DEFENSORIA PÚBLICA
DO
ESTADO DE RONDÔNIA

Pregão eletrônico N° 30/2022

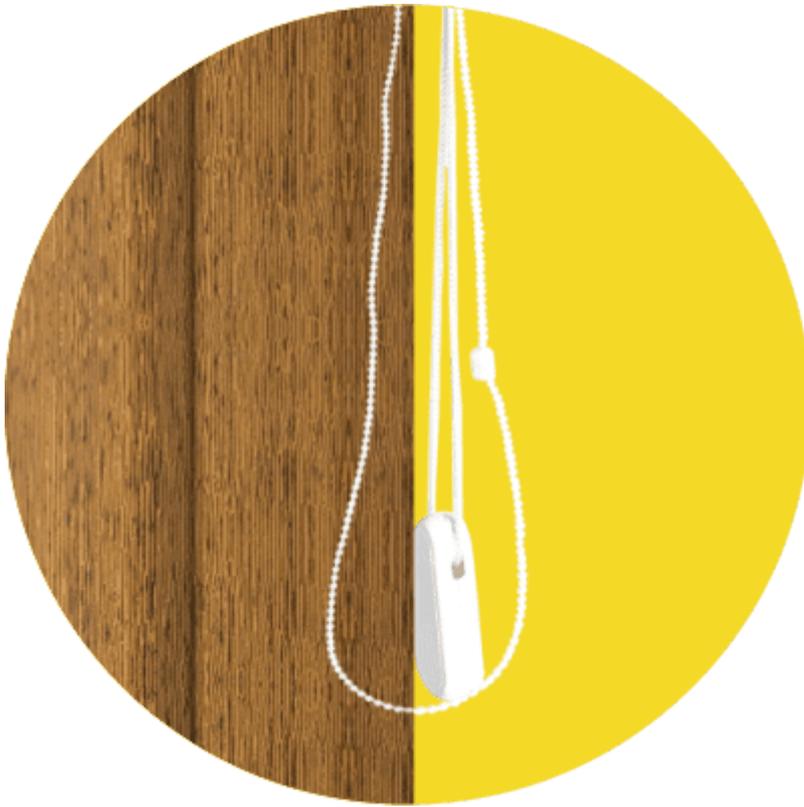
Lâminas de 90mm, podendo ser em cor análoga à solicitada

(conforme catálogo do fornecedor), com bandô de PVC na mesma largura e cor da lâmina, afixada em trilho de alumínio anodizado, carrinhos de PVC transparentes e suporte de ferro zincado. Acionamento com bastão de acrílico com cordão 100% poliéster para abertura e fechamento das lâminas.

Porém as Persianas Verticais em PVC não tem acionamento em bastão, para acionamento,

As Persianas verticais são apenas acionamento por corda (abertura e recolhimento da peça) e corrente (giro da lâmina)

Conforme foto abaixo
